**Forum mondial de l'harmonisation
des Règlements concernant les véhicules****178^e session**

Accord de 1958 :**Examen de projets d'amendements à des Règlements ONU
existants, soumis par le GRB****Proposition de complément 1 à la série 01 d'amendements
au Règlement ONU n° 138 (Véhicules routiers à moteur
silencieux)****Communication du Groupe de travail du bruit***

Complément 1 à la série 01 d'amendements au Règlement ONU n° 138 (Véhicules routiers à moteur silencieux)

« Figure 7b

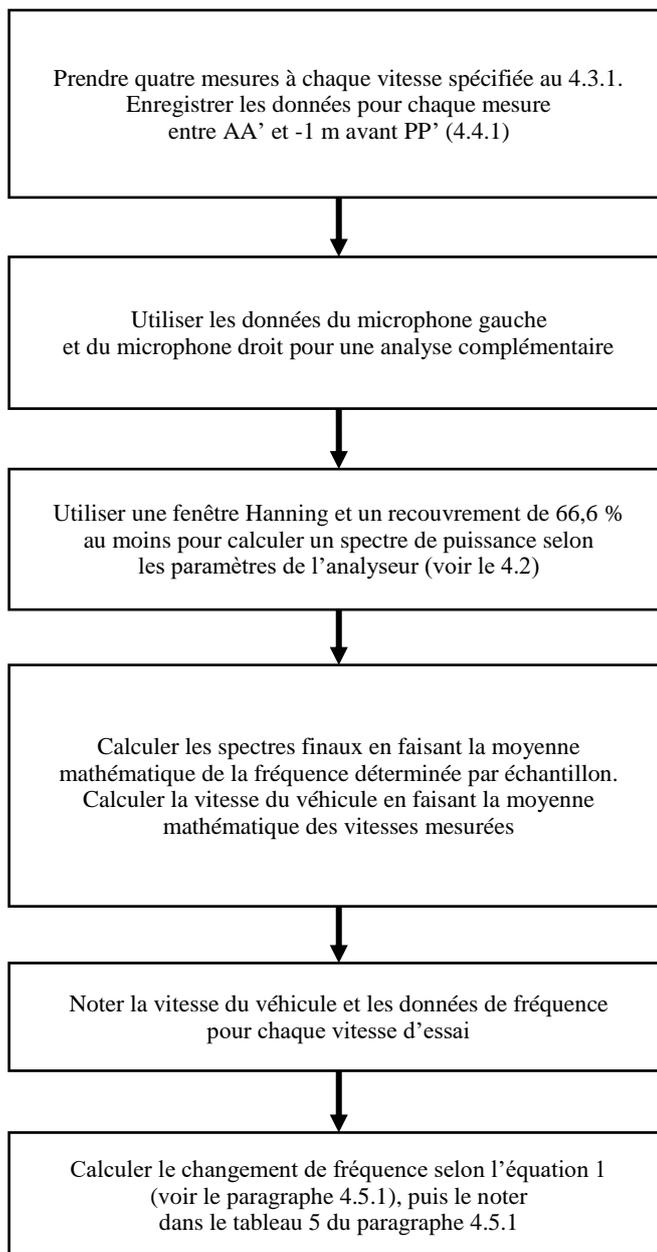
Figure 7b, lire :

Procédure d'essai pour la mesure du changement de fréquence – méthode A

« Figure 7c

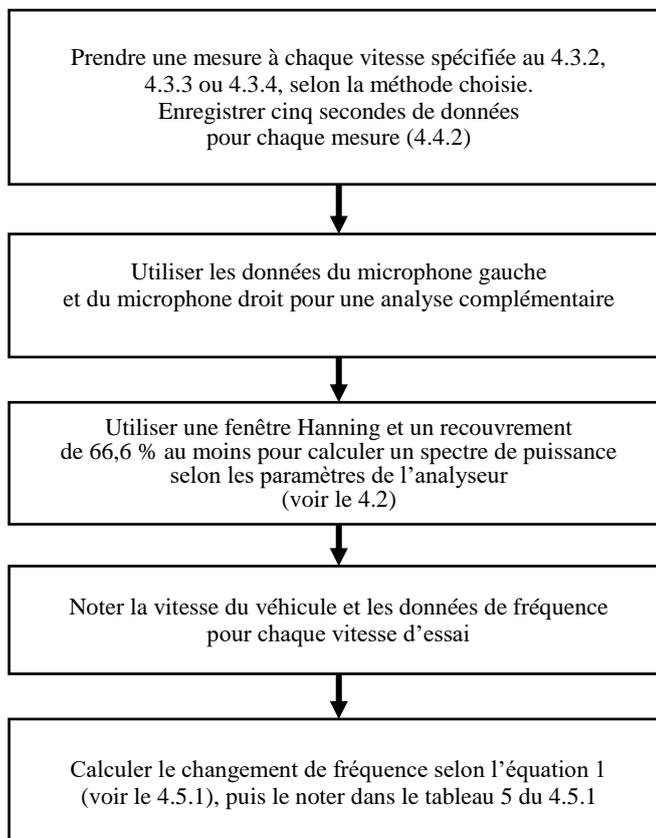
Figure 7c, lire :

Procédure d'essai pour la mesure du changement de fréquence – méthodes B, C, D et E
